## Detaljregulering E18 Kragerø – Bamble: Kopi av innkomne uttalelser fra interesseorganisasjoner Høring planforslag 2021

Kopi av innkomne uttalelser fra interesseorganisasjoner for  
detaljregulering E18 Kragerø – Bamble  
Utvidet varsling 2023 og 2024

Prosjekt nr.:	01227421
Oppdragsgiver:	Nye Veier AS
Dokumentnummer:	NV40E18KB-PLA-PLN-0010

## Reguleringsplan ny E18 Kragerø – Vestrebekken

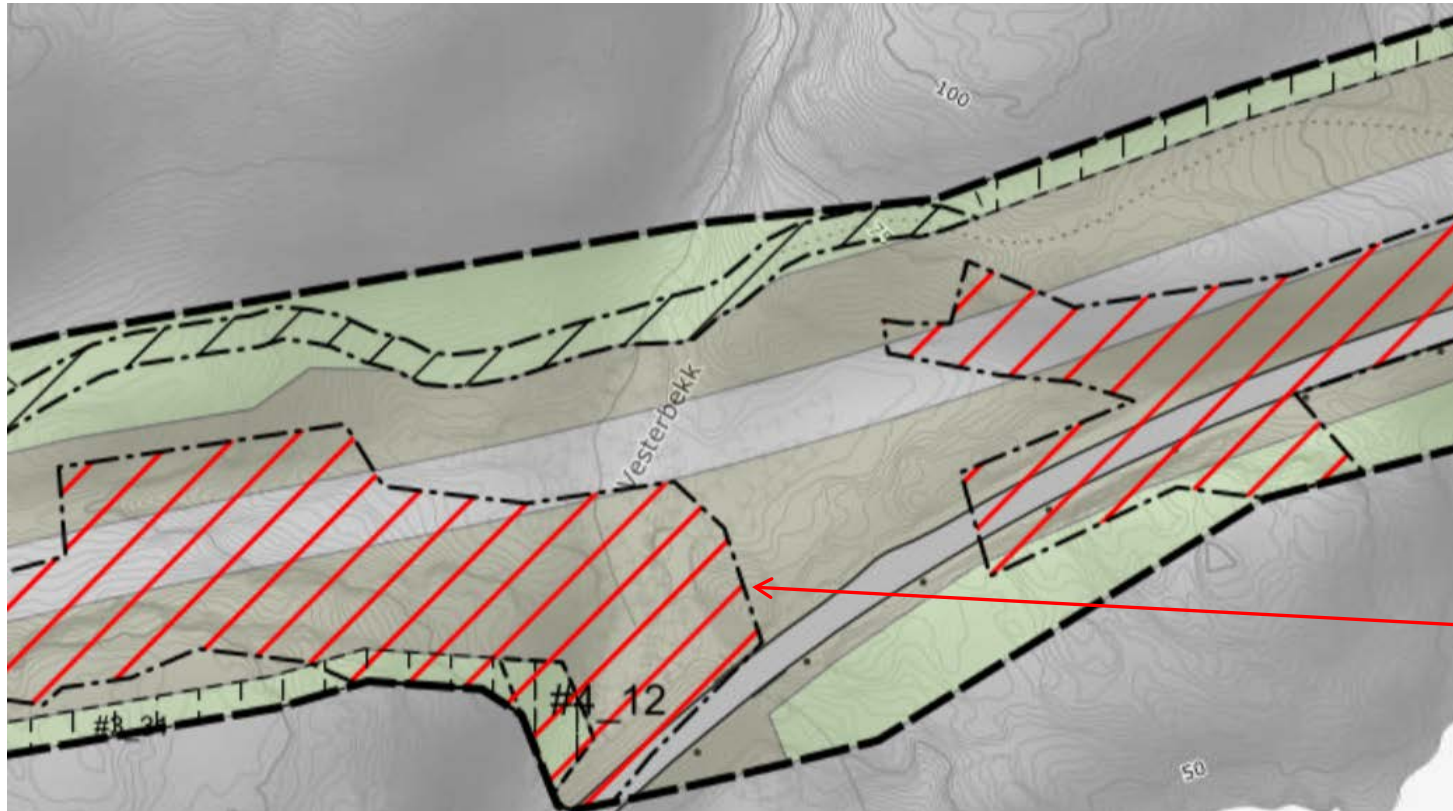
Planlagt massedeponi, D12 Vestrebekken, ca. 65.000m<sup>3</sup>, fare for sulfidholdige bergarter og forsurening av Vestrebekken og Hullvann.

## Reguleringsplan ny E18 Kragerø – Langsjøelva/Auråa

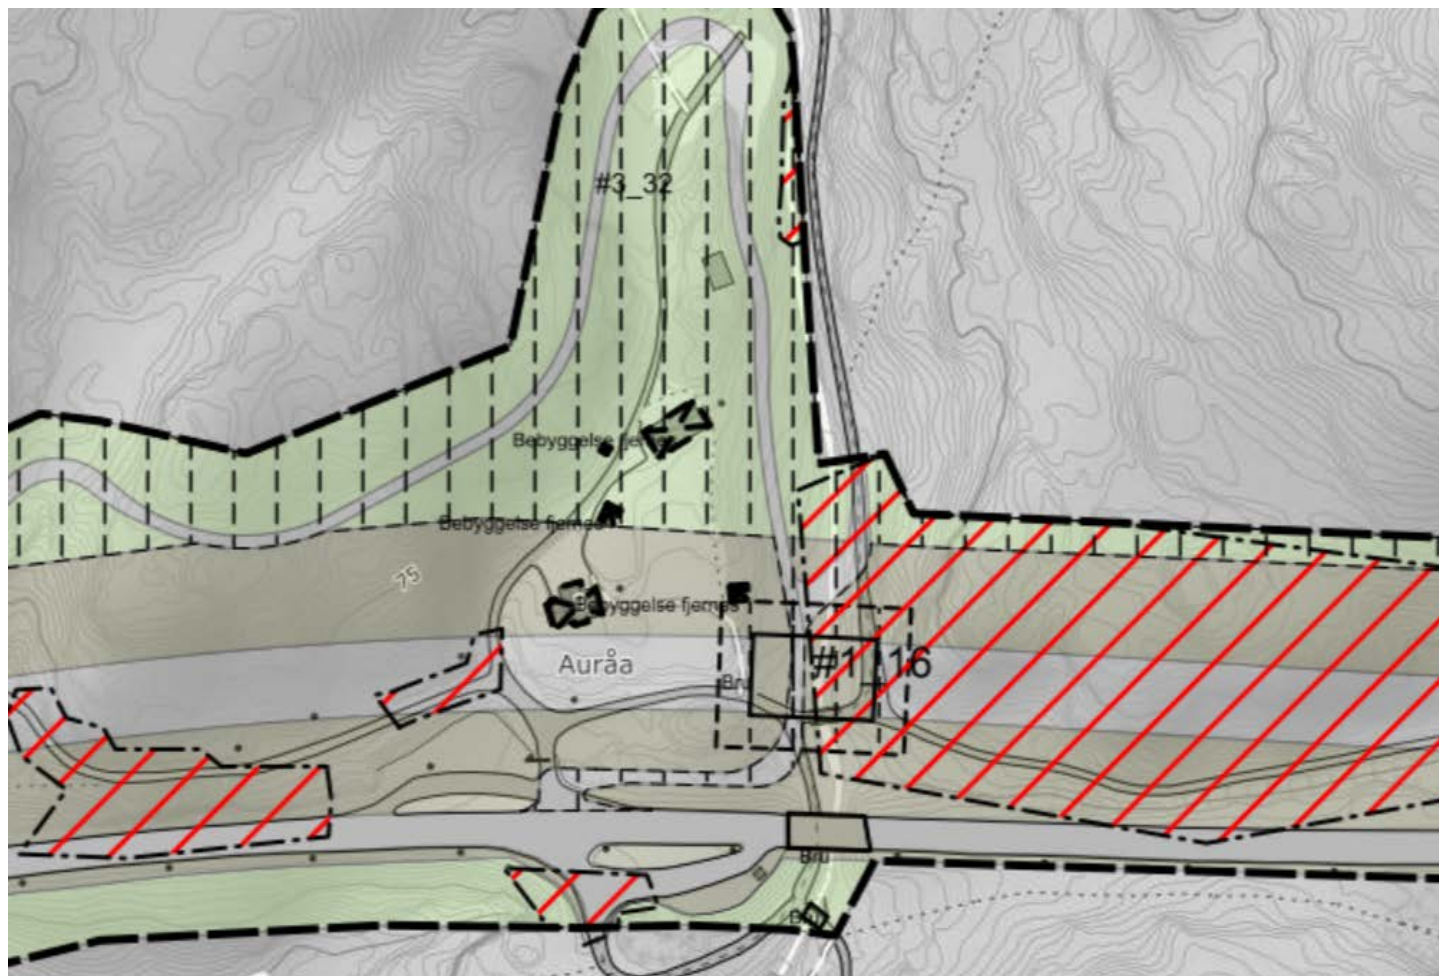
Langsjøelva ved Auråa krysses med bro som dekker elva og lokalvei, er fiskeførende for ørret. Reguleringsplanen inneholder ingen amfibiekulvert i området.

## Reguleringsplan ny E18 Kragerø – Stidalsbekken

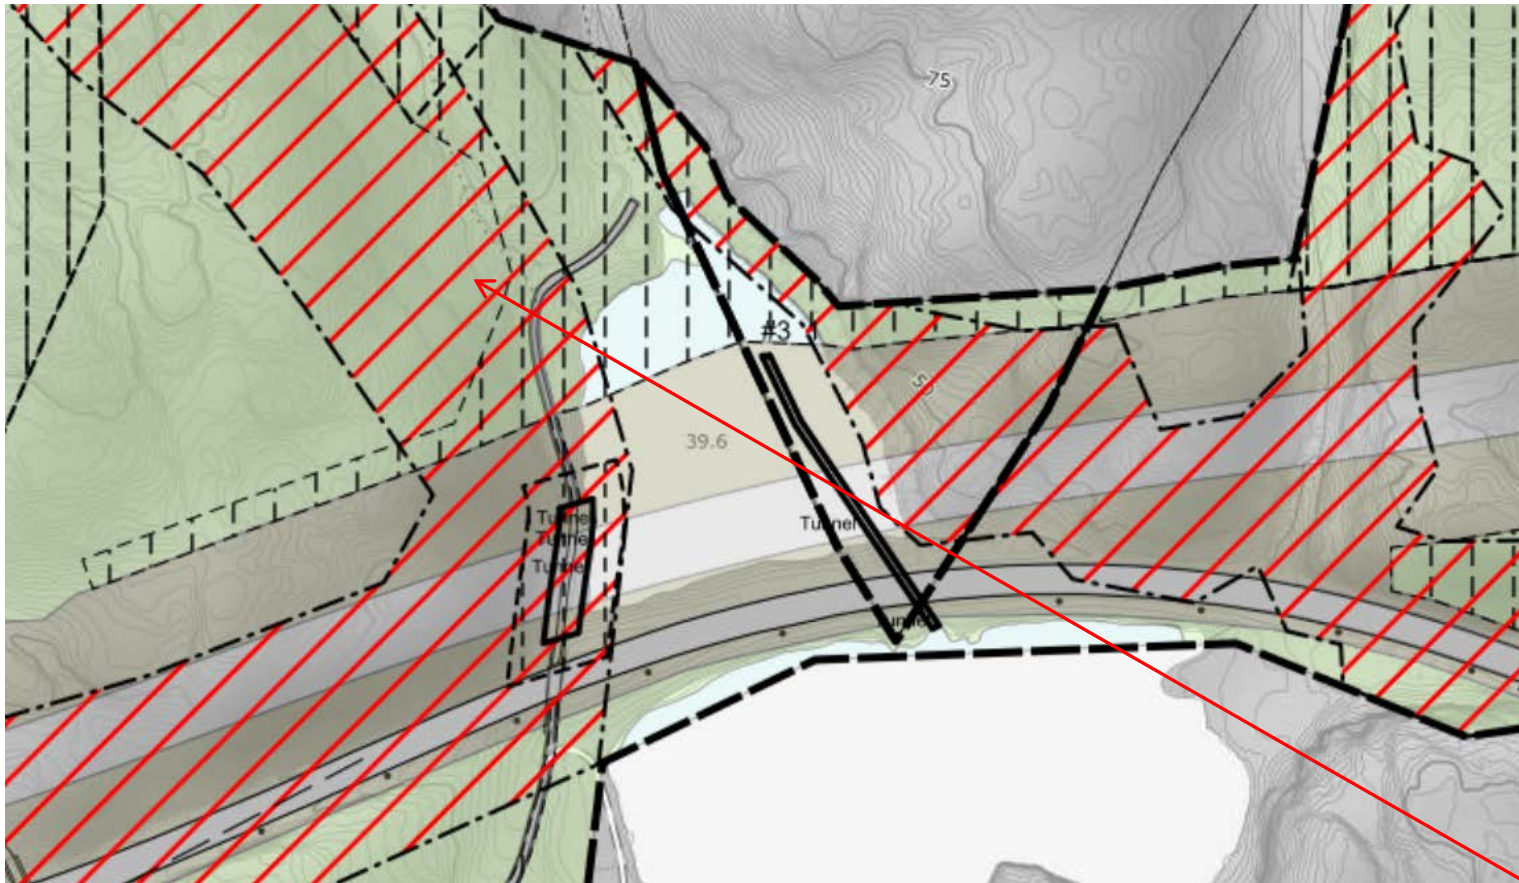
Stidalsbekken krysses med lang kulvert for eksisterende og ny E18, er fiskeførende for ørret. Deponier er bekymring i forhold til vann og fisk.

# Skogsbilvei – Stedalsveien

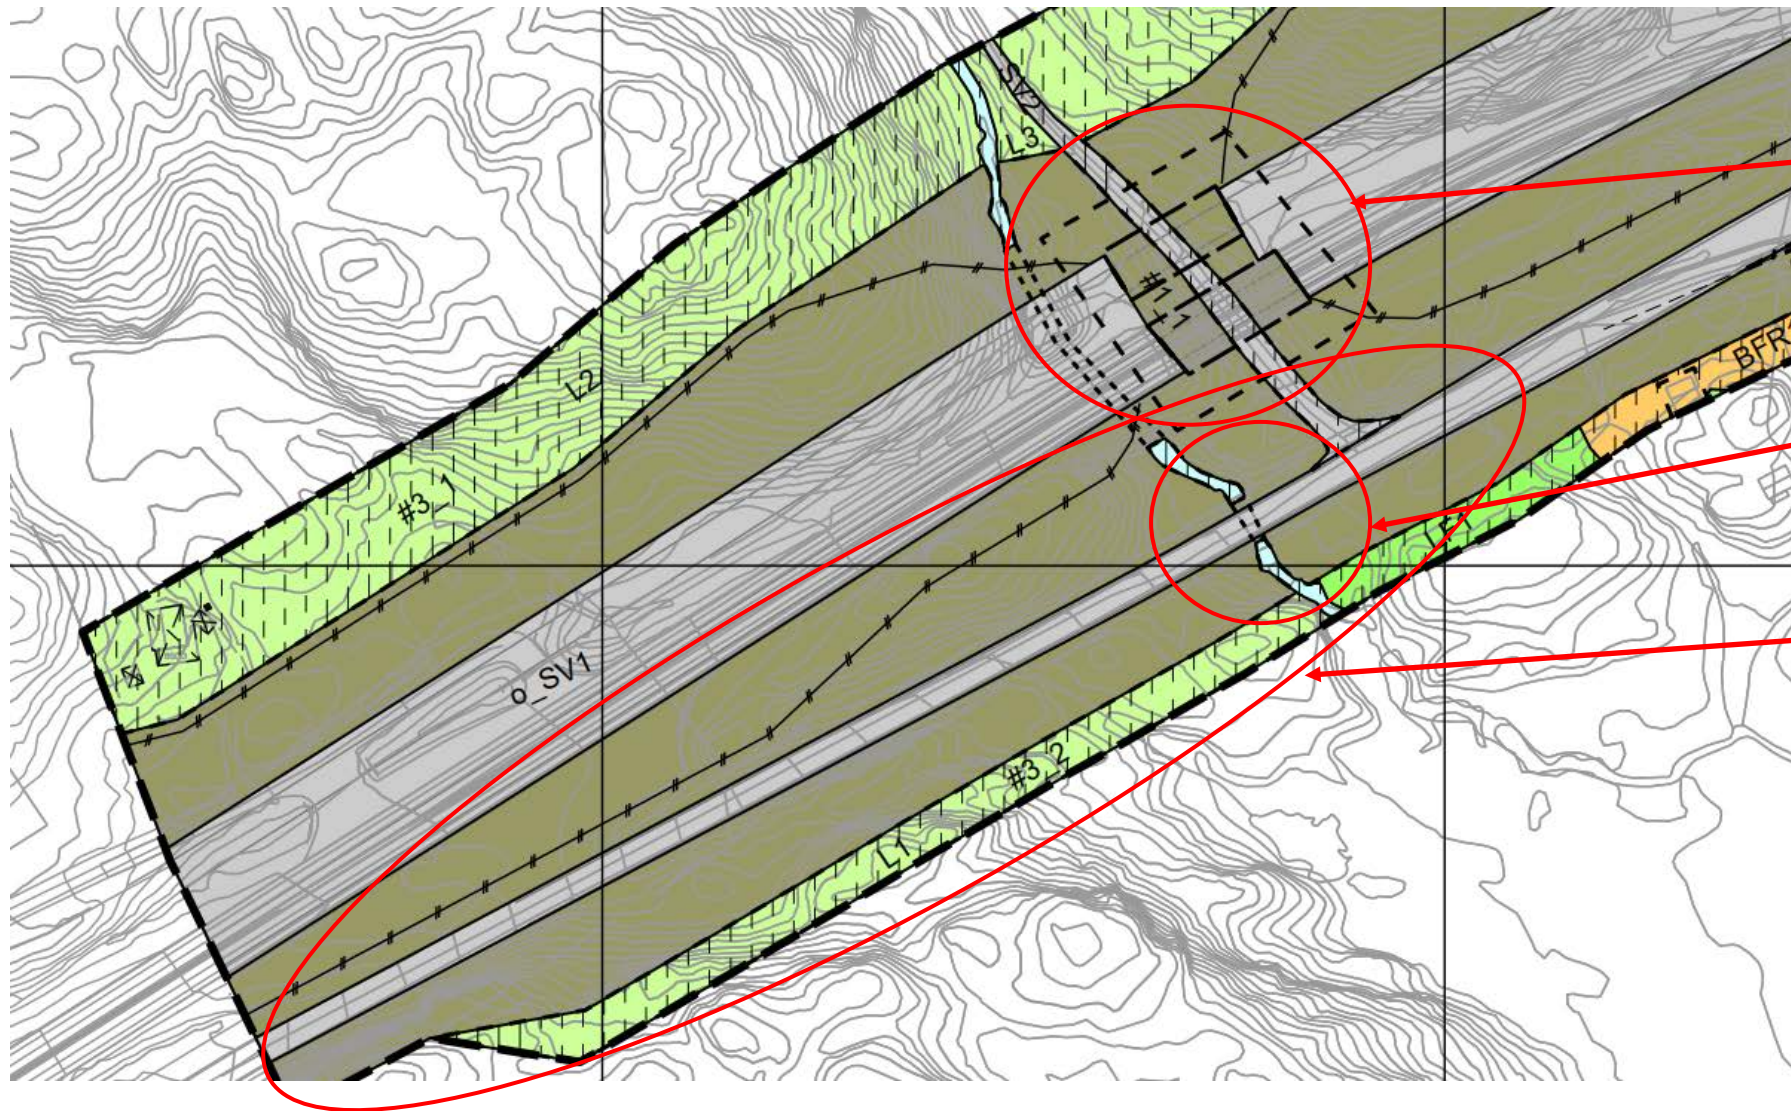
Høyde på bro min 5m, pga. tømmer transport med bil og henger (24m)

## Skogsbilvei – Bråtvannsdalen

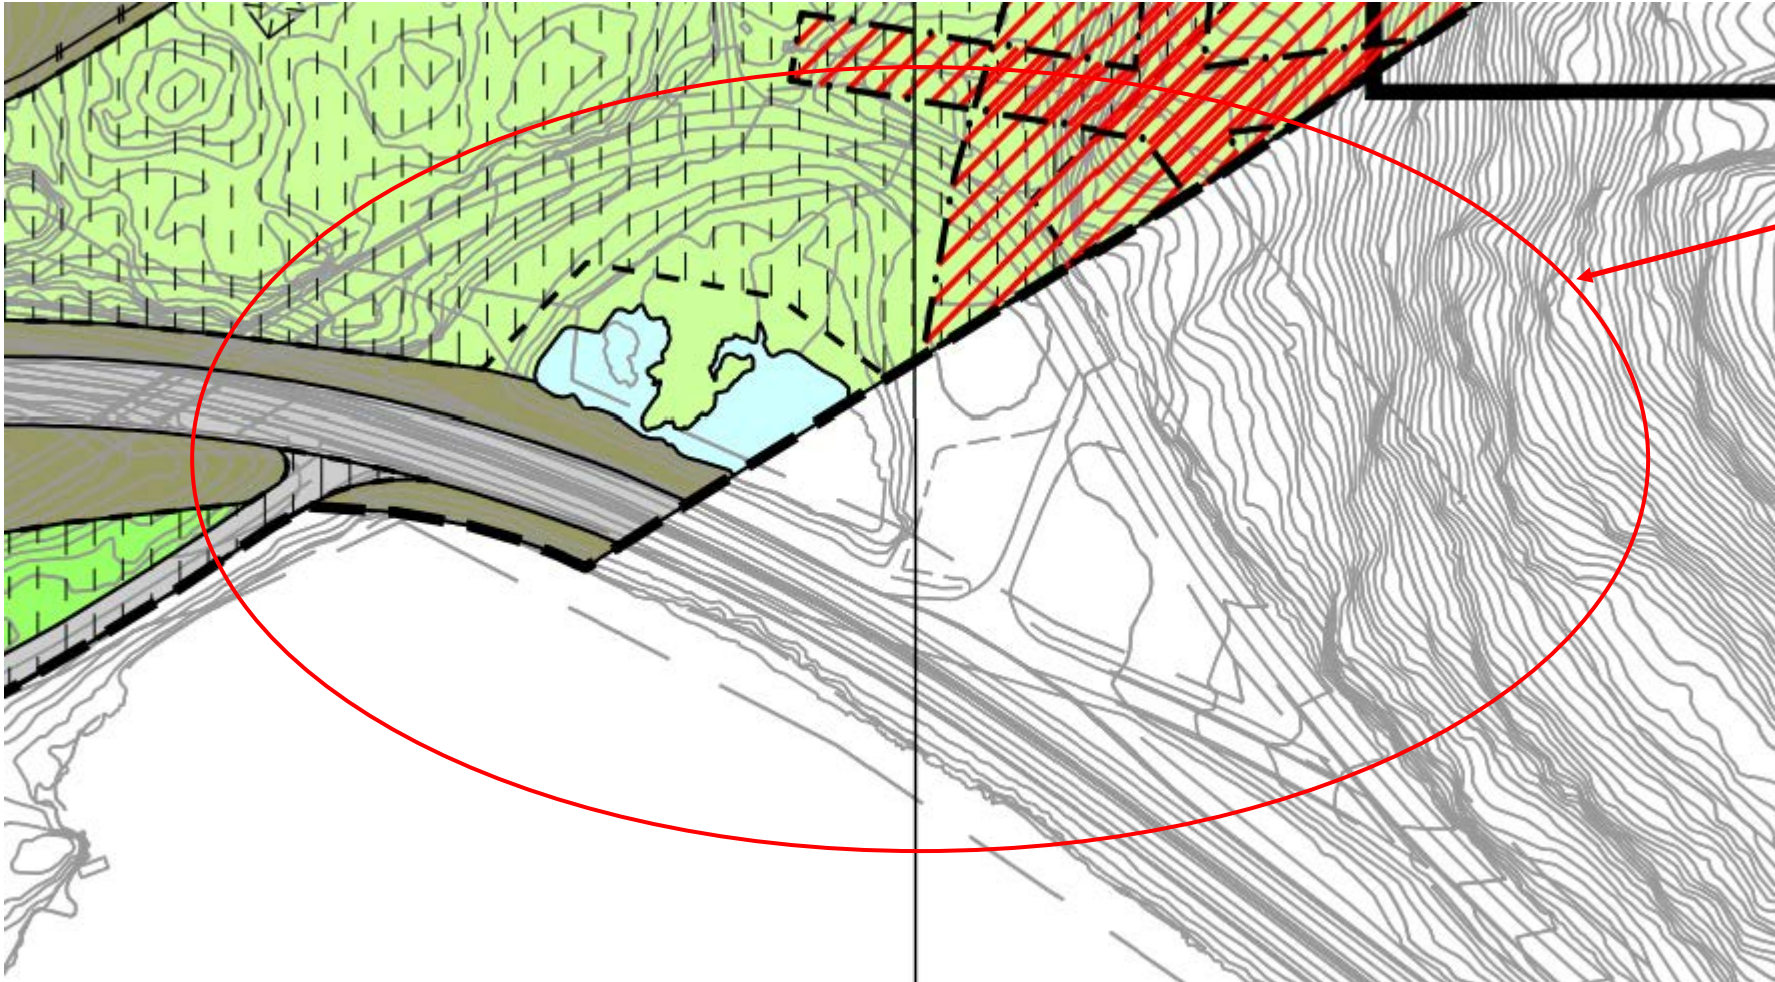
Her må de lages en god påkobling mellom Gamle Sørlandske og dagens E18. Reguleringsplanen bør utvides slik at dette kommer med i utbyggingen.

## Skogsbilvei – Plassen og Torsseter veien

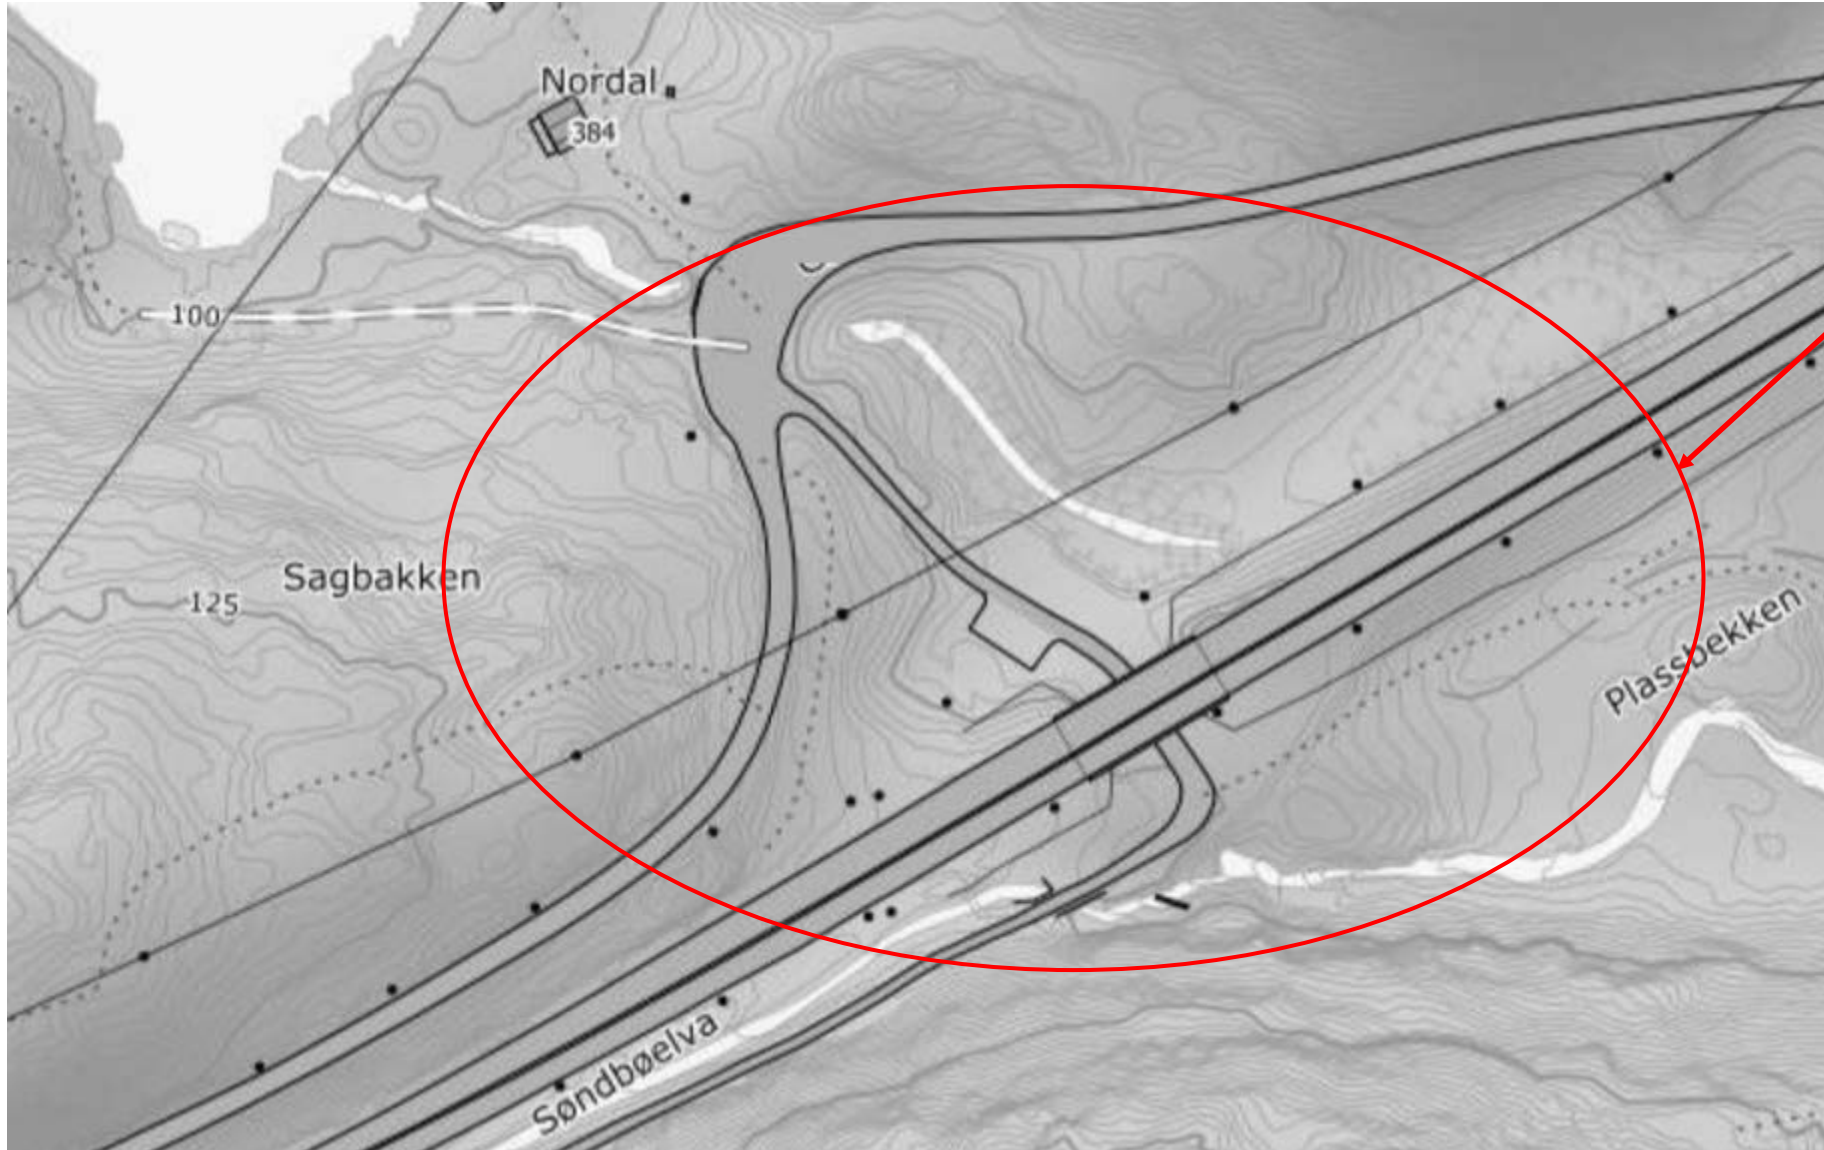
Her må de lages en god påkobling mellom Gamle Sørlandske, Torsseterveien og dagens E18. Reguleringsplanen bør utvides slik at dette kommer med i utbyggingen.

# Skogsbilvei - Røssbekk

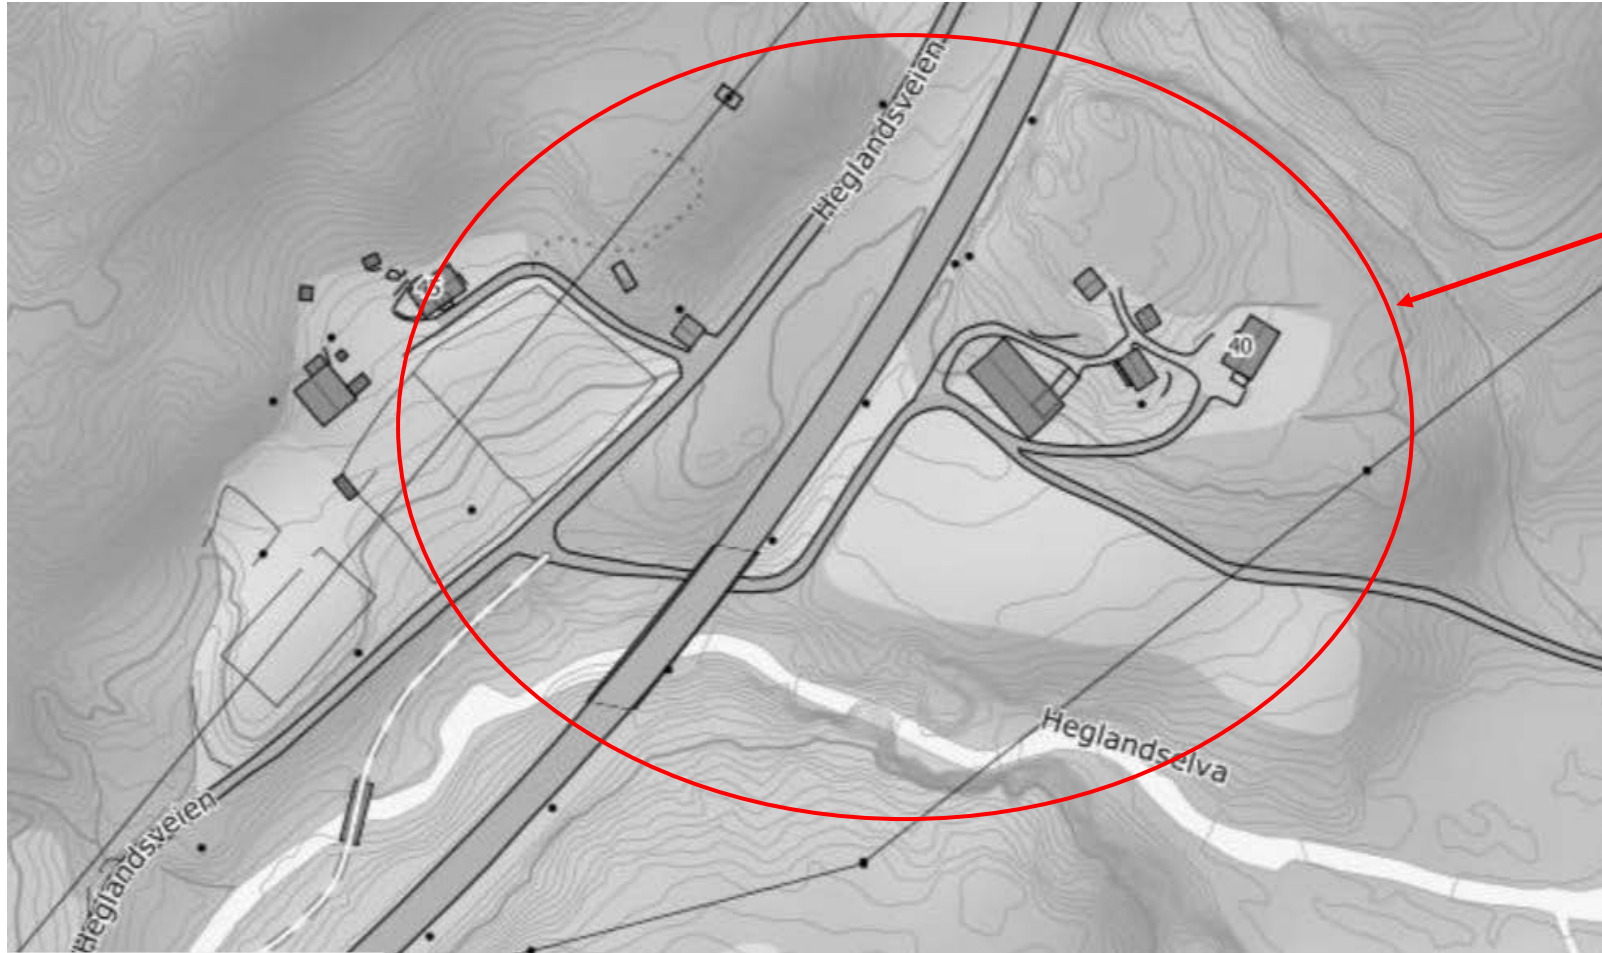
Her må de lages en god påkobling mellom skogsbilvei og dagens E18. Reguleringsplanen bør utvides slik at dette kommer med i utbyggingen.
